STADTRECHNUNGSHOF WIEN

StRH VI - 10/18

MA 48, Prüfung des Abfalllogistikzentrums Pfaffenau;

Nachprüfung

Abbildung 1: Öffnung im Installationsschacht

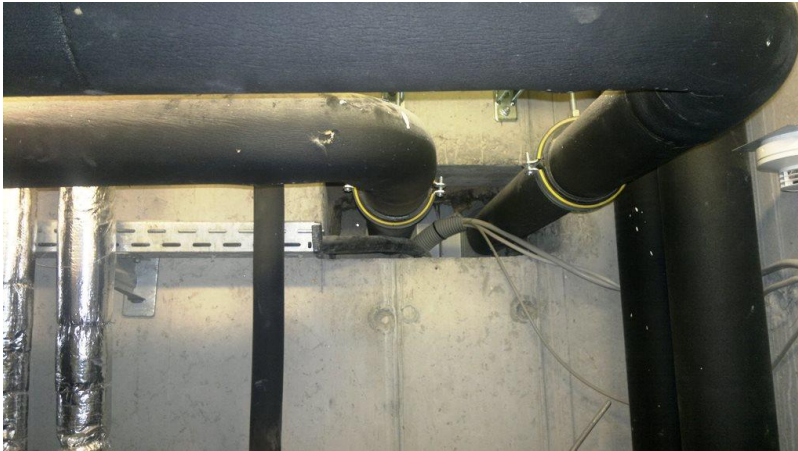
Dabei zeigte sich, dass der Großteil der ehemaligen Durchbrüche in den brandabschnittsbildenden Wänden, welche vorrangig durch nachträgliche Installationsmaßnahmen entstanden sind, zwischenzeitlich ordnungsgemäß verschlossen war. Die Öffnung im Installationsschacht des Betriebsgebäudes auf das Flachdach bestand weiterhin. Weiters zeigten sich Mängel in der Brandabschnittsausbildung des Schwerlastlagers.

Der Stadtrechnungshof Wien empfahl, die Öffnung im Installationsschacht ordnungsgemäß zu verschließen und den Brandabschnitt korrekt auszubilden.
